SERVICE INFO – FAG 0043

Stabilizátor kitámasztó 818 0429 10

Kiegészítő adapter alátétek

Gyártó:	Renault
Modell	Twingo II (CN 0...)
Motorok:	D4F D7F K9K
Cikksz.:	818 0429 10

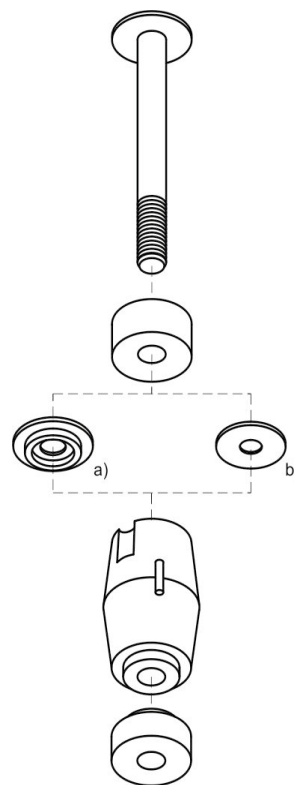
A Schaeffler Automotive Aftermarket mostantól a 818 0429 10 cikkszámú stabilizátor kitámasztót a gyári szállítástól eltérően egy kiegészítő kék alátéttel szállítja.

A Renault Twingo II keresztlengőkarját a gyártási évtől függően Ø 16mm-es vagy Ø 18mm-es furattal készíthetik a stabilizátor kitámasztó felfüggesztése számára. A kiegészítőleg mellékelt kék alátét lehetővé teszi, hogy a 818 0429 10 cikkszámú stabilizátor kitámasztót a keresztlengőkar mindkét változatához fel lehet használni.

- MÉRJÉK MEG a stabilizátor kitámasztó számára készített furatot a szerelt keresztlengőkarokon
- Fehér alátét (b) használata csak az Ø 16mm-es furat esetén
- Kék alátét (a) használata csak az Ø 18mm-es furat esetén
